TRANS/WP.29/GRSP/2000/13
11 août 2000

PROPOSITION DE PROJET D'AMENDEMENTS AU REGLEMENT No 94

(Protection collision frontale)

Transmis par l'expert de l'Italie

Figure 1

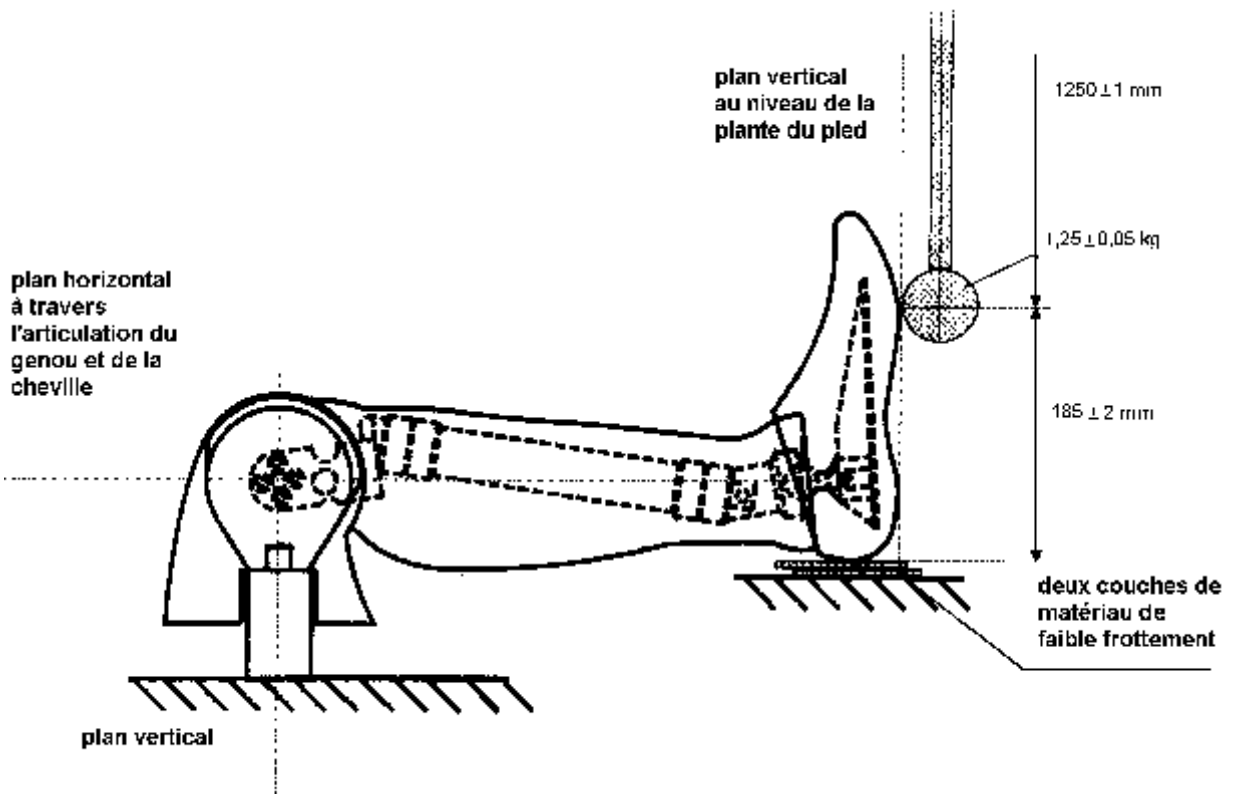
- 1.3.3. Aligner l'accéléromètre du pendule de sorte que son axe sensitif soit parallèle à la direction de l'impact au contact avec le pied.
- 1.3.4. Monter la jambe sur le support selon la figure 1. Le support d'essai doit être fixé de manière rigide pour éviter tout mouvement pendant le choc. L'axe médian du simulateur dynamométrique du fémur (78051-319) doit être vertical avec une tolérance de $\pm 0,5E$. Régler le montage de sorte que la ligne joignant l'étrier d'articulation du genou et le boulon de fixation de la cheville soit horizontale avec une tolérance de $\pm 3E$, le talon reposant sur deux feuilles de matériau à faible frottement (PTFE). Veiller à ce que la chair du tibia soit située dans la direction du genou. Ajuster la cheville de sorte que le plan du dessous du pied soit vertical et perpendiculaire à la direction de l'impact avec une tolérance de $\pm 3E$ et que le plan sagittal médian du pied soit aligné avec le bras du pendule. Ajuster l'articulation du genou sur $1,5 \pm 0,5$ g avant chaque essai. Ajuster l'articulation de la cheville de façon que ses mouvements soient libres, puis serrer juste assez pour stabiliser le pied sur la feuille de PTFE.

- 1.4. Spécification de performance
 - 1.4.1. Lorsque la plante de chaque pied est percutée à $6,7 \pm 0,1$ m/s conformément au point 1.3, le moment fléchissant maximal du tibia autour de l'axe y (My) doit être de 120 ± 25 Nm.

Figure 2

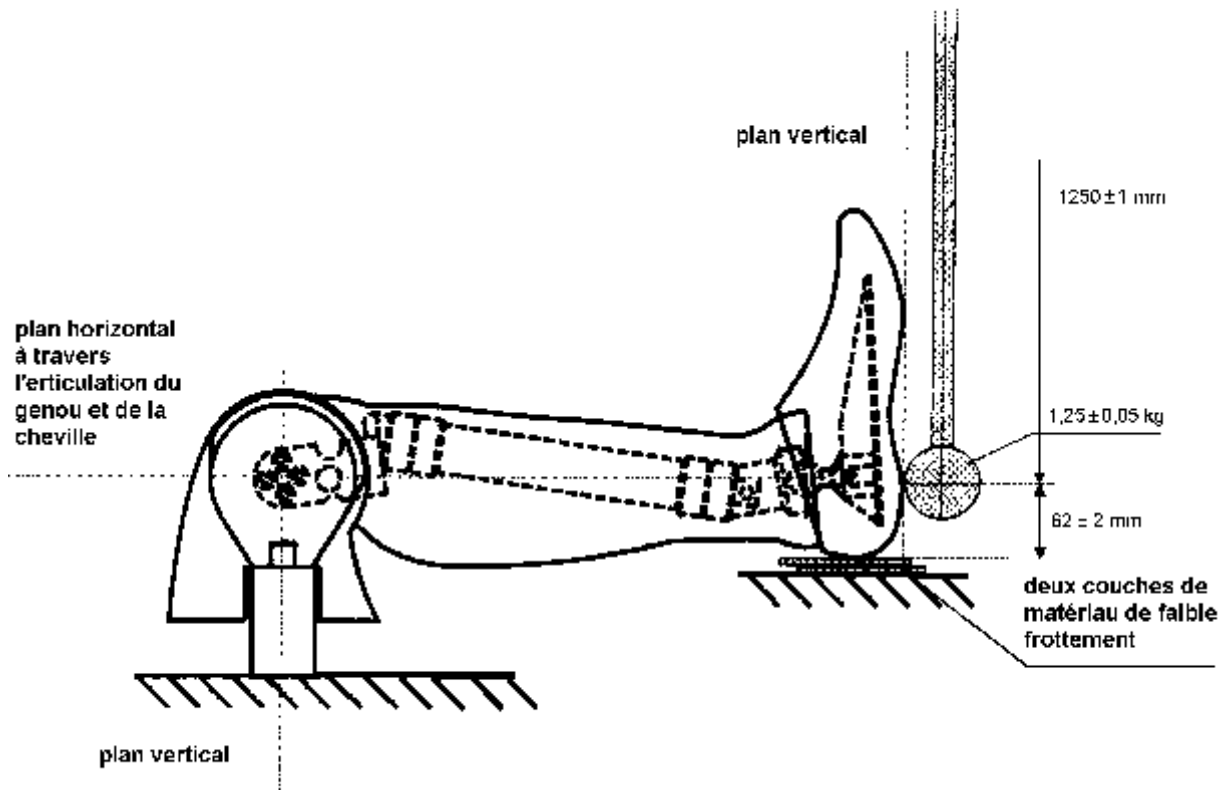
- 2.3.3. Aligner l'accéléromètre du pendule de sorte que son axe sensitif soit parallèle à l'axe longitudinal médian du pendule .
 - 2.3.4. Monter la jambe sur le support selon la figure 2. Le support d' essai doit être fixé de manière rigide pour éviter tout mouvement pendant le choc. L'axe médian du simulateur dynamométrique du fémur (78051-319) doit être vertical avec une tolérance de $\pm 0,5E$. Régler le montage de sorte que la ligne joignant l'étrier d'articulation du genou et le boulon de fixation de la cheville soit horizontale avec une tolérance de $\pm 3E$, le talon reposant sur deux feuilles de matériau à faible frottement (PTFE). Veiller à ce que la chair du tibia soit située dans la direction du genou. Ajuster la cheville de sorte que le plan du dessus du pied soit vertical et perpendiculaire à la direction de l'impact avec une tolérance de $\pm 3E$ et que le plan sagittal médian du pied soit alignée avec le bras du pendule . Ajuster l'articulation du genou sur $1,5 \pm 0,5$ g avant chaque essai. Ajuster l'articulation de la cheville de façon que ses mouvements soient libres, puis serrer juste assez pour stabiliser le pied sur la feuille de PTFE.

doit percuter le dessous du pied, à une distance de 62 ± 2 mm de la base du talon reposant sur la plate -forme horizontal rigide, de sorte que l'axe longitudinal médian du bras du pendule ait avec la verticale une incidence maximale de 1° à l'impact. Le pendule doit être guidé pour exclure tout mouvement sensible latéral, vertical ou pivotant au temps zéro.

2.4.1. Lorsque la plante de chaque pied est percutée à $4,4 \pm 0,1$ m/s conformément au point 2.3, l'accélération maximale du pendule est de 295 ± 50 g.

Figure 3

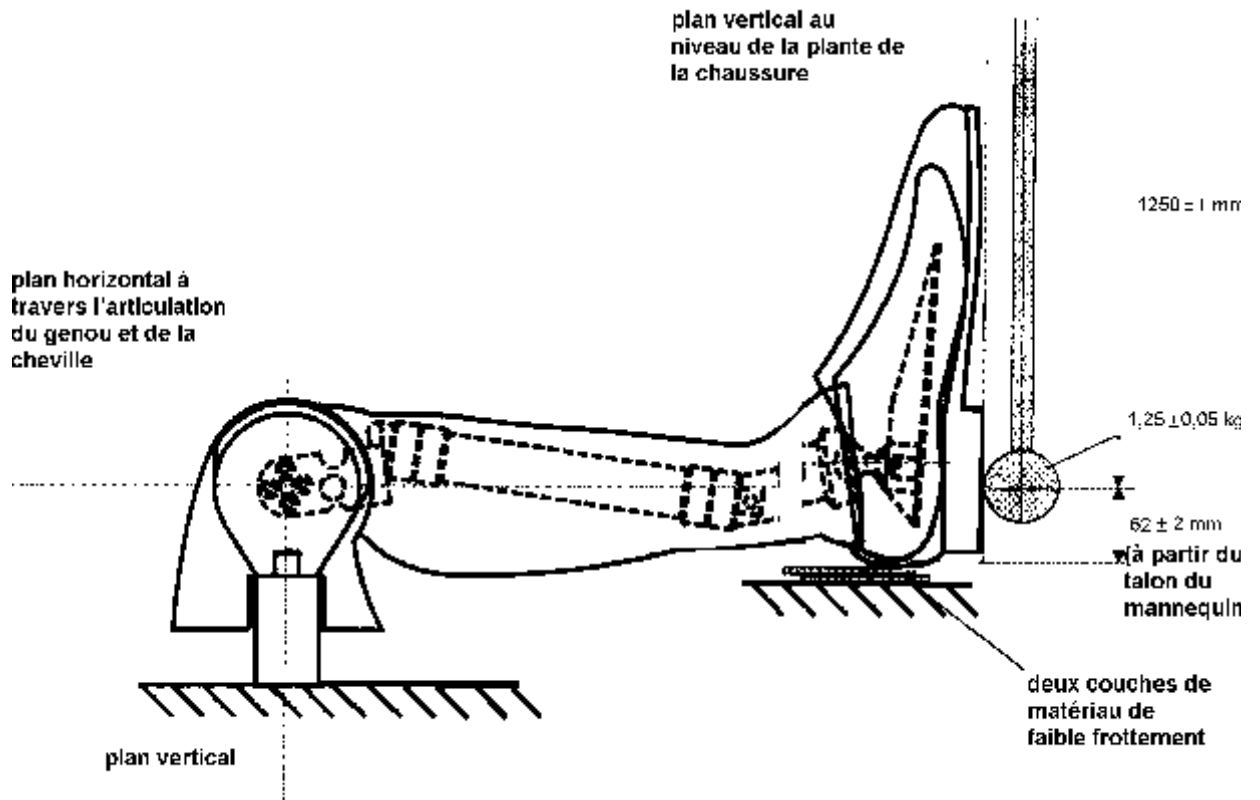
- 3.3.3. Aligner l'accéléromètre du pendule de sorte que son axe sensitif soit parallèle à l'axe longitudinal médian du pendule .
 - 3.3.4. Monter la jambe sur le support selon la figure 3. Le support d' essai doit être fixé de manière rigide pour éviter tout mouvement pendant le choc. L'axe médian du simulateur dynamométrique du fémur (78051-319) doit être vertical avec une tolérance de $\pm 0,5E$. Régler le montage de sorte que la ligne joignant l'étrier d'articulation du genou et le boulon de fixation de la cheville soit horizontal avec une tolérance de $\pm 3E$, le talon de la chaussure reposant sur deux feuilles de matériau à faible frottement (PTFE). Veiller à ce que la chair du tibia soit situé dans la direction du genou. Ajuster la cheville de sorte que le plan en contact avec le talon et la semelle de la chaussure soit vertical et perpendiculaire à la direction de l'impact avec une tolérance de $\pm 3E$ et que le plan sagittal médian du pied et de la chaussure soit aligné avec le bras du pendule . Ajuster l'articulation du genou sur $1,5 \pm 0,5$ g avant chaque essai. Ajuster l'articulation de la cheville de façon que ses mouvements soient libres, puis serrer juste assez pour stabiliser le pied sur la feuille de PTFE.

- 3.3.6. Attendre au moins trente minutes entre deux essais consécutifs sur la même jambe.
- 3.3.7. Le système d'acquisition des données, capteurs compris, doit être conforme aux spécifications pour une CFC de 600, conformément à l'appendice 5 de la présente annexe.
- 3.4. Spécification de performance
 - 3.4.1. Lorsque le talon de la chaussure est percuté à $6,7 \pm 0,1$ m/s conformément au point 3.3, la force de compression maximale du tibia (F_z) est de $3,3 \pm 0,5$ kN.
